Reactie op marktconsultatie EZK “Kwaliteitscriteria Waterstof”

Januari 2023

Contactpersoon: Jerre Halma (Jerre.Halma@shell.com) – Shell Nederland

Figuur 1. Mid-case scenario van H2 vraag per gebruikscategorie.

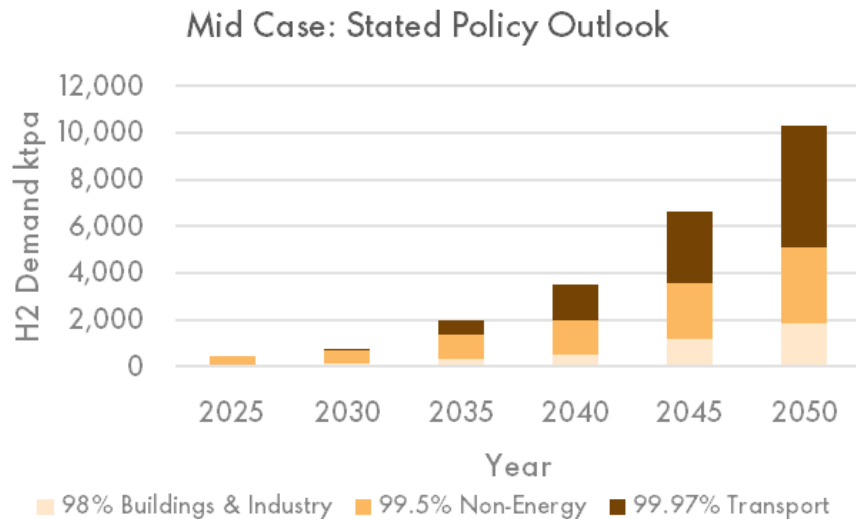
Daarnaast is de voorgestelde specificatie niet acceptabel omdat deze te veel vrijheid geeft om ongewenste vervuilingen in het systeem te introduceren. Shell voorziet in meerdere scenarios (Figuur 1) dat zowel de initiele markt vraag, als de meerderheid van de markt vraag op langere termijn, een waterstofzuiverheid >99.5% behoeft. Door vervuilingen toe te staan worden al deze afnemers gedwongen om te investeren in opzuiveringsinstallaties. De grootste kostenpost als gevolg van de opzuivering is niet de investering in de installatie, maar de continue ~10% reststroom vervuilde waterstof die er uit komt. Dergelijke extra kosten zullen leiden tot project-vertraging of -afstel van de eerste afnemers van de waterstofmarkt. Een vertraging van de vraag-zijde van de markt heeft ook een negatieve impact op investeringen aan de aanbod-zijde van de markt. Het netto resultaat van het toestaan van vervuilingen zal zijn dat dit remmend werkt op de ontwikkeling van de waterstofmarkt.

Figuur 2. Systeem H₂ zuiverheid bij opzuivering aan Entry en Exit zijdes.

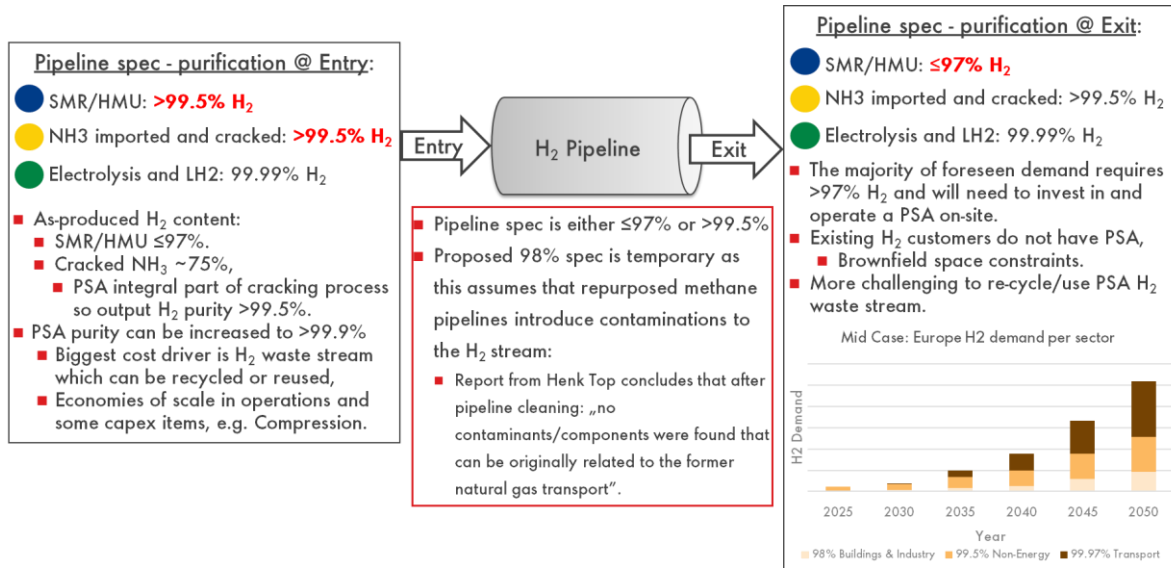
Een zuiverheid van >98% is praktisch niet te realiseren omdat er geen waterstof productie of -import proces is wat een dergelijke zuiverheid levert. Figuur 2 laat zien wat de pijpleiding zuiverheid is voor opzuivering aan de Entry zijde (links) en opzuivering aan de Exit zijde (rechts). Bij opzuivering aan de Entry zijde zal er een redelijk uniforme hoge waterstofzuiverheid in het pijpleiding systeem gegarandeerd kunnen worden. Bij opzuivering aan de Exit zijde zal de grootste vervuiler de zuiverheid in het gehele netwerk bepalen omdat er door de geografisch verschillende invoedingslocaties en de intermitterend productie geen goede menging in het systeem gegarandeerd kan worden. Dit is schematisch weergegeven in Figuur 3.

Figuur 3. Schematische weergave van potentiële pijpleiding Entry en Exit locaties

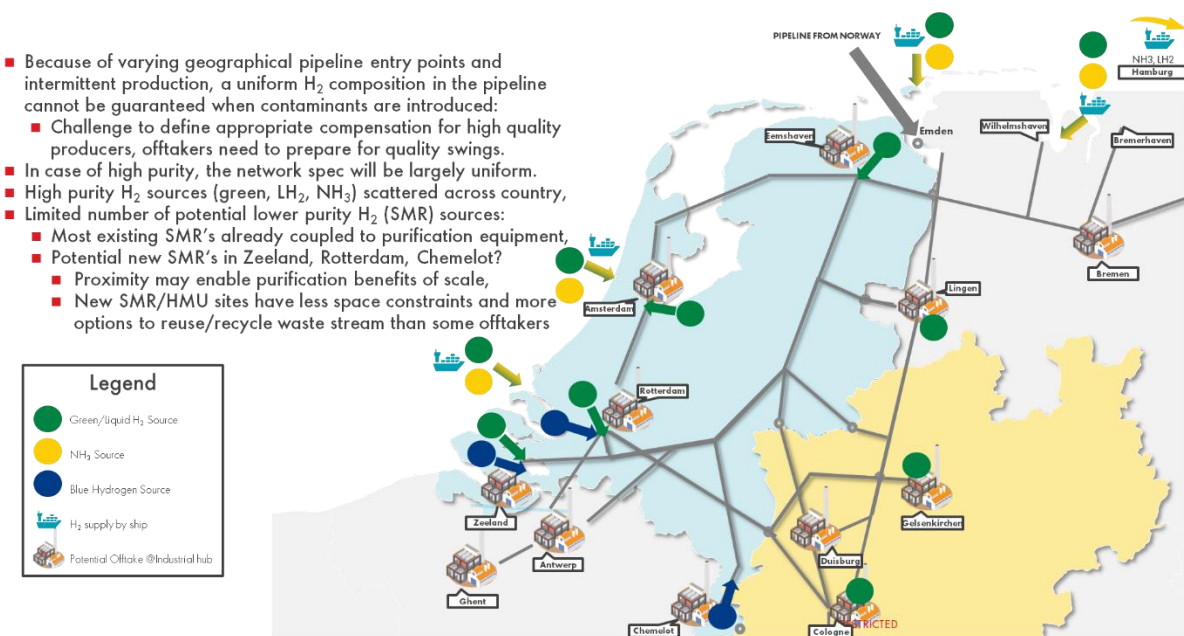
Daarnaast laat Figuur 3 zien dat het potentiële aantal nieuwe stoomreformers beperkt is en dat ze qua locatie relatief dicht bij elkaar liggen. Dit biedt mogelijkheden om een collectieve oplossing te vinden voor de grootste kostenpost van de opzuivering, namelijk de ~10% vervuilde waterstof restroom. Deze restroom is voor afnemers waardeloos terwijl de meeste lagere waterstofzuiverheid invoeders (bijvoorbeeld raffinaderijen of chemische fabrieken) deze restroom nog op een nuttige wijze kunnen (her)gebruiken.

Figuur 4. H₂ vraag en aanbod scenarios

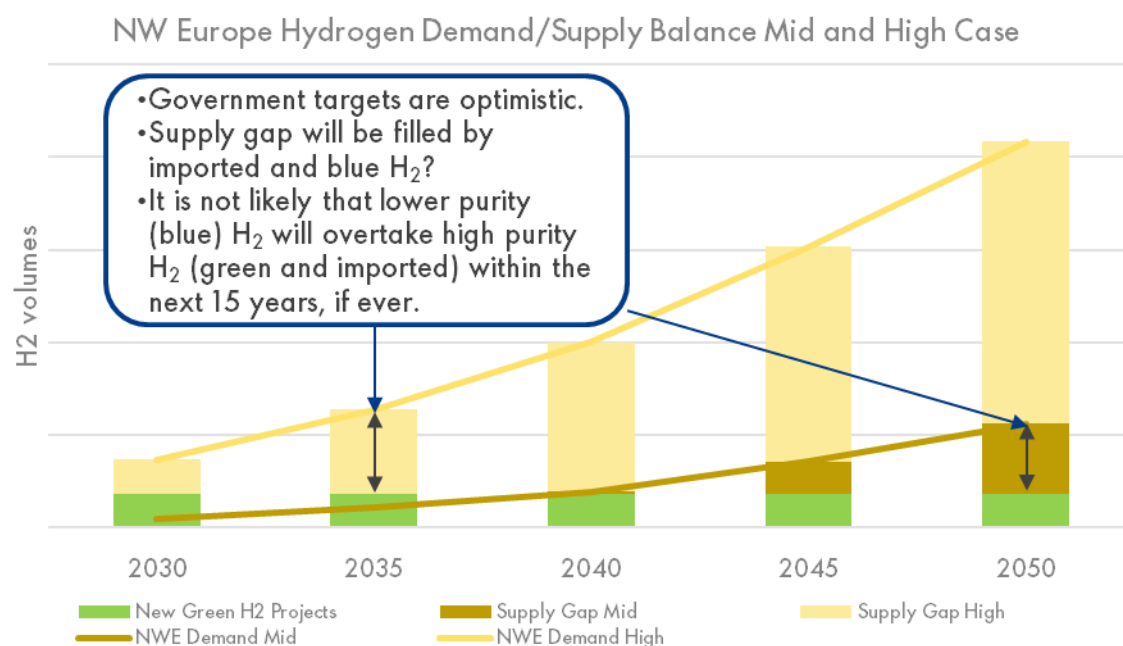
De analyse in Figuur 4 laat zien dat het verwachte groene waterstof aanbod gesupplementeerd zal worden met imports (vloeibare waterstof of ammonia, waterstofzuiverheid >99.5%) en blauwe waterstof productie (stoom reformers, waterstofzuiverheid \leq 97%). De verwachting is dat waterstof imports (met een zuiverheid >99.5%) eventuele blauwe waterstof productie zullen domineren als gevolg van de hoge aardgasprijzen, de beperkte rol van blauwe waterstof in de Europese verduurzamingsstrategie en het feit dat blauwe waterstof intrinsiek niet duurzaam is. Er zullen minder opzuiveringsinstallaties nodig zijn als deze bij de pijpleiding Entry zijde worden geplaatst (specifiek alleen bij nieuwe stoomreformers) dan wanneer deze bij de afnemers bij de Exit zijdes worden geplaatst.

Om de laagst mogelijke systeemkosten te bereiken, is het daarom efficiënter als de opzuivering bij de pijpleiding Entry plaats vindt en niet bij de Exit. Bij opzuivering aan de Entry zijde kan een nationale waterstofzuiverheid van >99.5% gegarandeerd worden.
